Dossier de réponse à l'Enquête Publique Eoliennes des Lunaires Gruey-lès-Surance

**Réponse au procès-verbal de synthèse
du commissaire enquêteur**

Gruey-lès-Surance, Vosges

12 août 2020

Figure 1 : Passage d'oiseaux migrateurs sur le site de Gruey-lès-Surance et sur la zone témoin

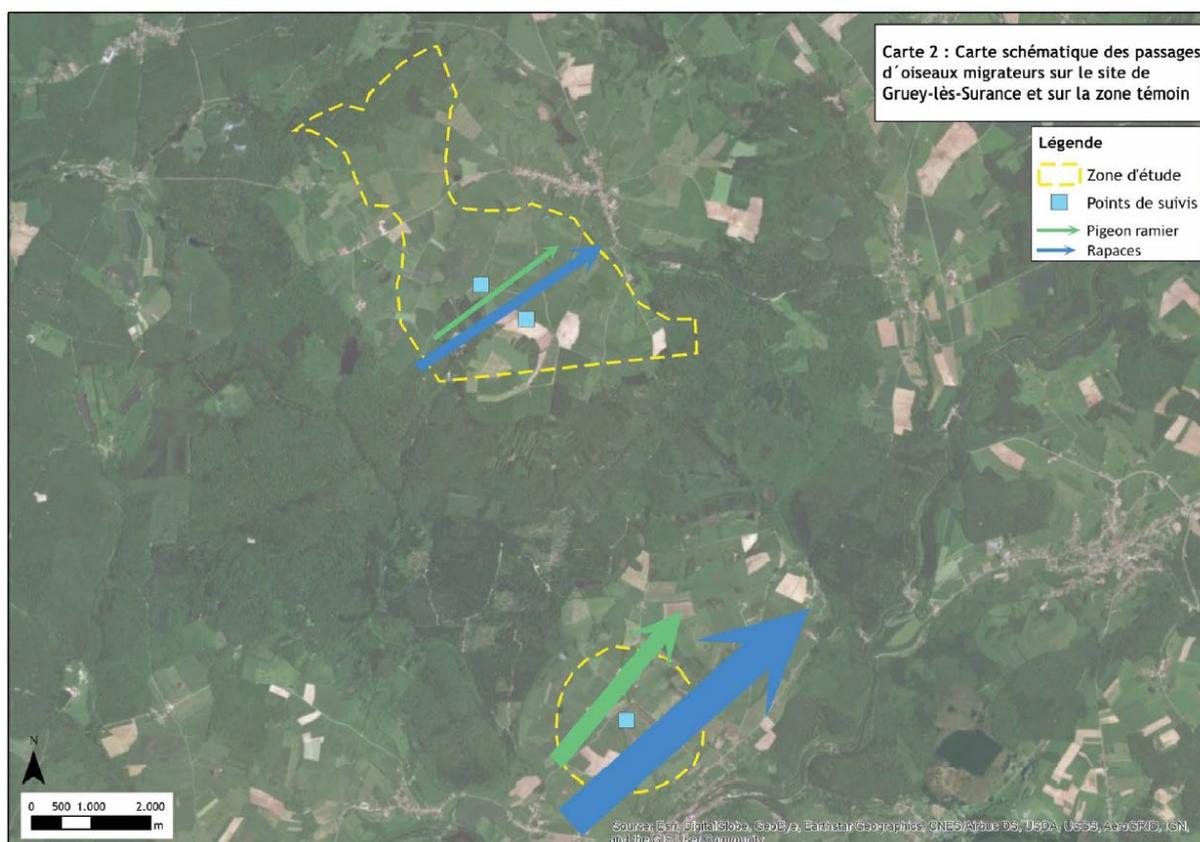
-Implantation perpendiculaire à l'axe migratoire (D170/147) : Effectivement, les éoliennes des Lunaires s'alignent de façon perpendiculaire à l'axe secondaire de migration avifaune. Néanmoins, il s'agit d'un axe secondaire et non principal. D'autre part, l'inter-distance entre les éoliennes est de plus de 300 mètres, laissant un passage entre elles. Par ailleurs, l'analyse des différentes variantes envisagées démontre le choix du pétitionnaire à un nombre restreint d'éoliennes, impactant ainsi de façon moindre l'axe de migration.

La demande de compléments de janvier 2019 a donné l'occasion au pétitionnaire d'effectuer de nouvelles observations de l'avifaune, notamment des rapaces. Ces nouvelles observations mettent en perspective l'importance relative de l'axe de migration secondaire de la zone de projet par rapport à l'axe de migration principal de la vallée de la Saône à quelques kilomètres³. Ces observations confirment la qualité de l'analyse préparatoire effectuée avant le lancement du projet éolien.

Figure 7 : Carte présentant la répartition du Milan royal et les noyaux de population existant dans le Grand-Est produite par la LPO Champagne-Ardenne, LPO Alsace et Lorraine Association Nature

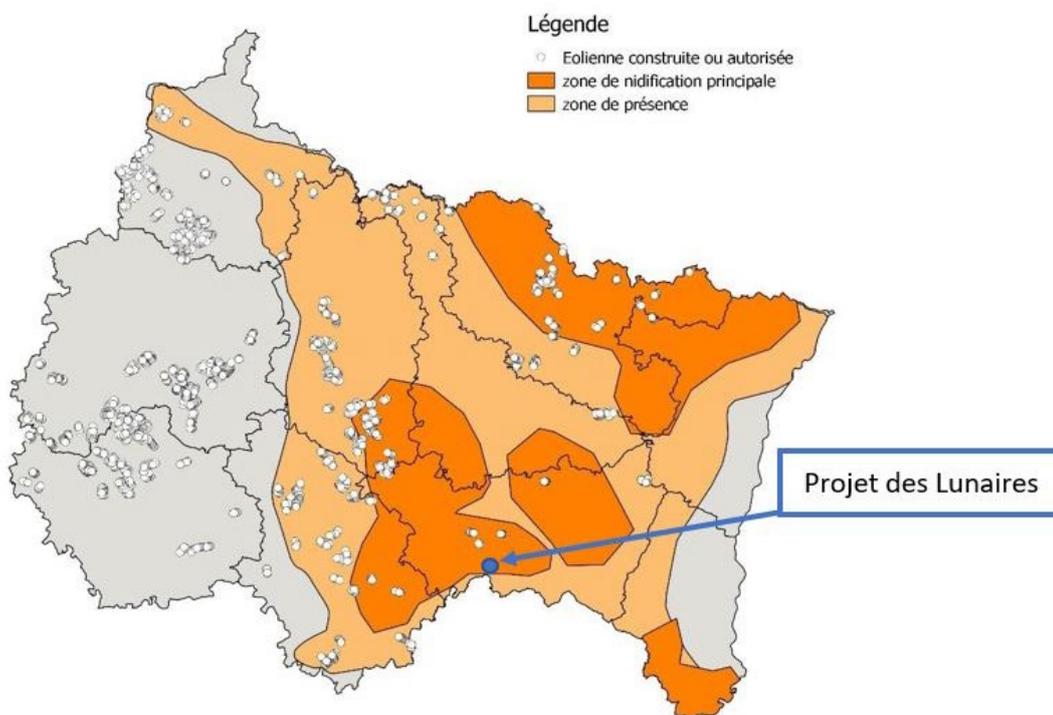
- 2 des 7 couples de Milan royal sont présents dans un rayon de sensibilité très forte puisqu'ils sont situés entre 0 et 3 kms du projet d'implantation (communes de Grandrupt-les-Bains (88) et du Haut Mougey (88)) alors que la DREAL Grand Est au vu de la sensibilité de l'espèce, recommande aucune implantation d'éoliennes dans un rayon de 3 kms autour d'un ou plusieurs nids !

La carte produite par la LPO Champagne-Ardenne, LPO Alsace, LOANA mentionnée dans les observations de l'association LOANA a été réalisée en 2019, soit durant l'instruction du projet des Lunaires. Elle ne pouvait donc pas être prise en compte dans le dossier déposé. Cependant, en situant le projet, celui-ci se trouve en périphérie d'une zone de nidification principale, proche de la zone de présence. Il est à noter que les zones de nidification principale et de présence du Milan royal recouvrent en grande partie les départements du Bas-Rhin, Haut-Rhin, Haute-Marne et Meuse et intégralement la Moselle, les Vosges et la Meurthe-et-Moselle. Cela n'est donc pas spécifique au projet des Lunaires puisque la majorité de l'ex-Lorraine et l'ex-Alsace est concernée par la présence de cette espèce.

Figure 8 : Carte de sensibilité communale « Milan royal » produite et fournie aux services de l'état dans le cadre des projets d'aménagements susceptibles d'être impactant pour l'espèce

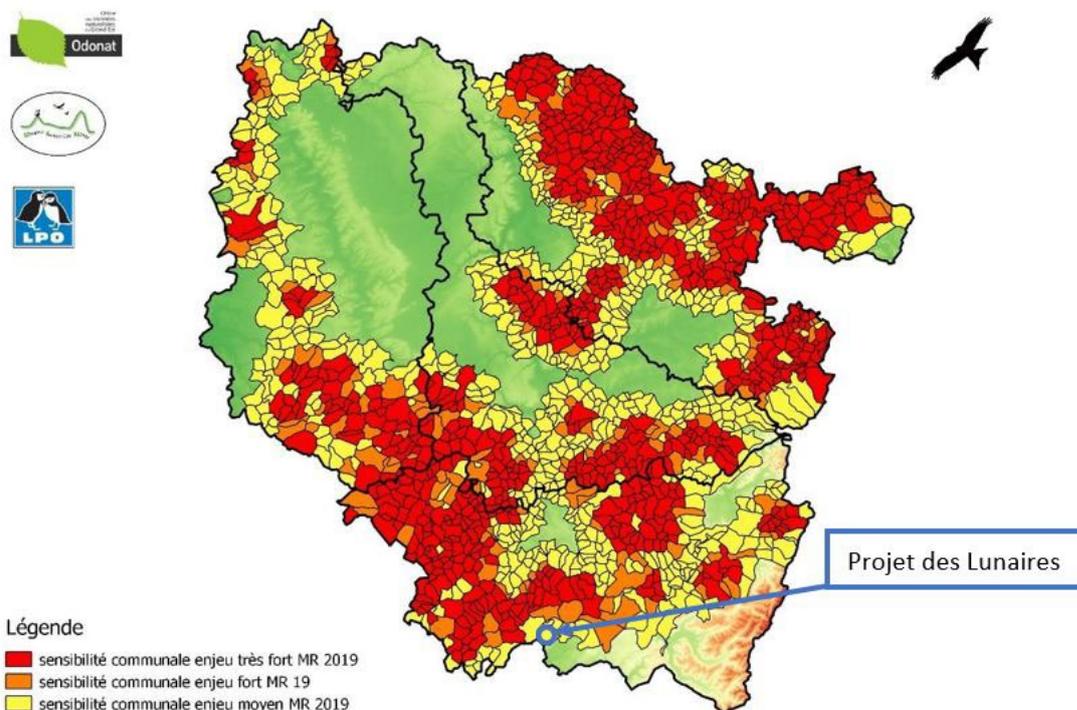
Surtout, nous aurions pu en amont de ce projet informer et sensibiliser le développeur de la nécessité de mettre en œuvre une étude et recherche spécifique de l'espèce, du fait que la zone d'implantation du projet éolien de Gruey-lès-Surance se situe en plein cœur du noyau Vosges Ouest-Sud lorrain (voir carte produite par LPO Champagne-Ardenne, LPO Alsace, LOANA, 2019) et eu égard aux très forts enjeux communaux caractérisés pour l'espèce (voir carte LOANA, 2019).

La carte de sensibilité communale LOANA mentionnée dans les observations de l'association LOANA a été réalisée en 2019, soit durant l'instruction du projet des Lunaires. Elle ne pouvait donc pas être prise en compte dans le dossier déposé. Cependant, en situant le projet, celui-ci se trouve dans une commune à enjeu moyen. Il est d'ailleurs entouré par d'autres communes à enjeu moyen voire nul (cf carte suivante).

Figure 10 : Niveaux d'intensité des infrasons (source : Venathec)

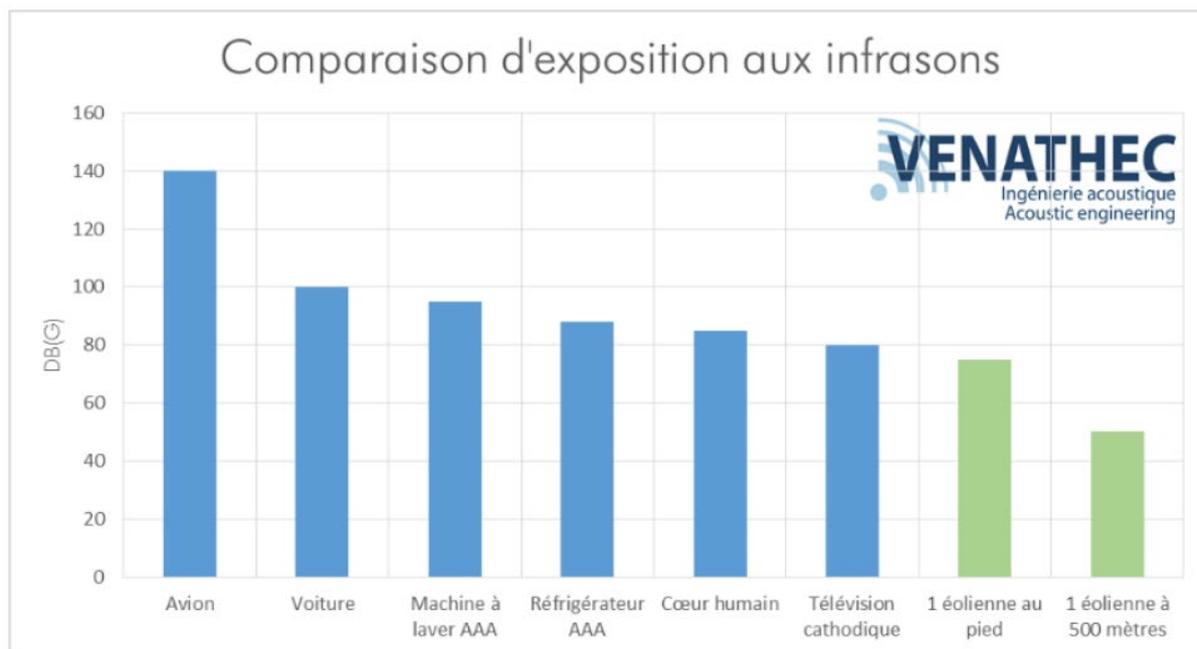
- Réponse à l'observation D24, D170, D147 et à la question du commissaire enquêteur p22 (« Dispose-t-on de données scientifiques à propos des infrasons qui préoccupent certaines personnes ? »)

Ce graphique illustre que les éoliennes proposent des niveaux d'infrasons (en Décibels pondérés G et non A comme dans le cas d'une étude sonore usuelle) inférieurs à certains niveaux d'exposition tels ceux du cœur ou d'un équipement d'utilité commune comme le réfrigérateur, ce qui confirme les données proposées par le document 8.
